マイクロコンピュータ技術情報

技術通知 UPD789052, 789062 (サブ・シリーズ) 使用制限事項の件		発行番号	SBG-DT-03-0188号	1/2
		発行日	2003年 7月 18日	
		発行元	NEC エレクトロニクス株式会社 ソリューション事業本部 第二ソリューション事業部 マイクロコンピュータグループ	
文書分類	使用制限事項	バージョン・アップ	ドキュメント修正	その他
関連資料	UPD789052, 789062 サブシリーズ ユーザーズ・マニュアル(暫定)		資料番号: U15861JJ1V0UM00 (第1版)	
	UPD789052, 789062 サブシリーズ ペーパーマシン		資料番号: U15860JJ1V0PM00 (第1版)

8ビット・タイマ・スタート時の誤差

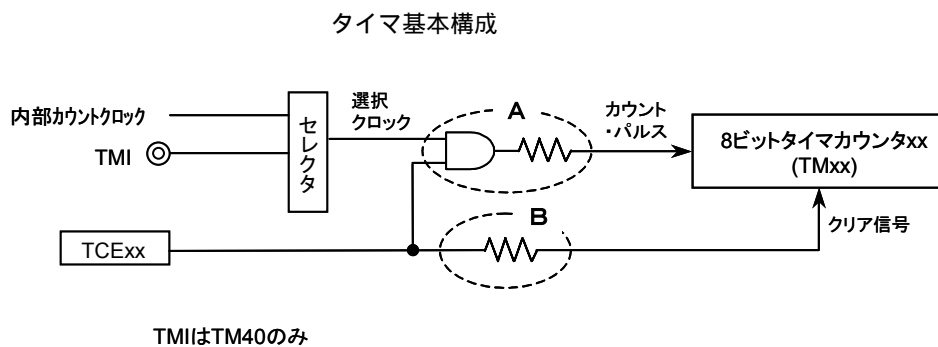
本制限事項に関する、タイマ基本構成は以下図の通りです。

- ・ 選択クロックとカウント動作フラグ (TCExx) を AND で受け、カウンタに供給
- ・ カウント動作フラグ (TCExx) セット時、TMxx カウンタ値をクリア

1.5 クロック (最大) の誤差が出るケース

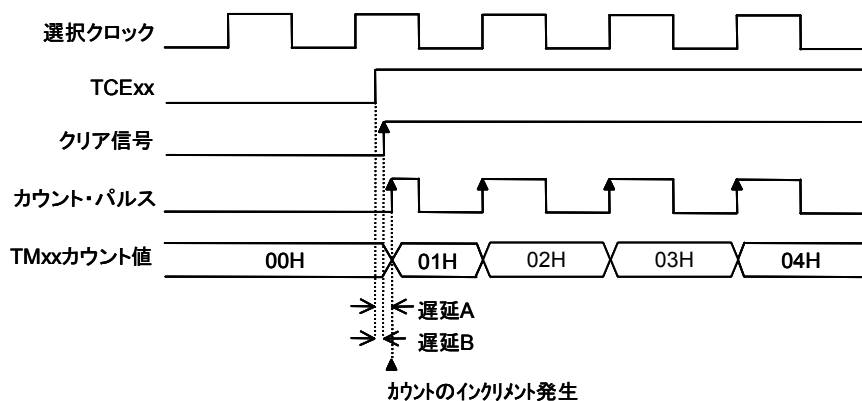
8 ビット・タイマにおいて、タイマ・スタート後、一致信号が発生するまでの時間は、最大で 1.5 クロック分の誤差が生じます。これは、選択クロックがハイ・レベルの時にタイマ・スタートすると、その瞬間に立ち上がりエッジが検出され、カウントがインクリメントされてしまうことがあるためです。

選択クロックがハイ・レベルの時にカウント動作フラグ (TCExx) をセットした結果、カウント・パルスがクリア信号に対して遅れた場合 (“遅延 A > 遅延 B”)、TMxx カウンタ値はインクリメントされます。最大で 1.5 クロック分の誤差が生じます。

TMI 端子がハイ・レベル時にタイマ・スタートした場合のカウント動作

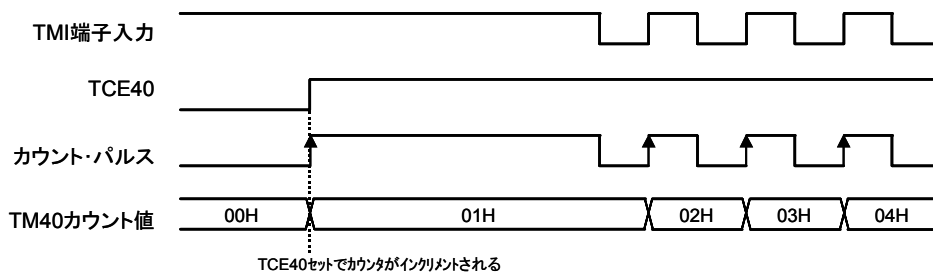
8ビット・タイマ 40において、タイマのカウント・クロックに外部イベント(TMI 端子入力)を選択時、有効エッジと TMI 端子レベルの状態により、カウント動作フラグ(TCE40)をセット後、カウントがインクリメントされる場合があります。

前記制限事項 記載の "遅延 A > 遅延 B" の場合、以下に合致する時 TM40 カウント値はインクリメントされません。

- ・ TMI 端子がハイ・レベルの状態にカウント動作フラグ(TCE40)をセットした時

カウンタに1カウントの誤差があることを認識して使用するか、以下、のいずれかの回避策を実施してください。

- ・ 必ず TMI 端子がロウ・レベルの時にタイマ・スタートする。

- ・ タイマ・スタート時のカウント値を制御レジスタに退避させておき、カウント値を読み出すときは制御レジスタに退避したカウント値との SUB を取り、真のカウント値とする。
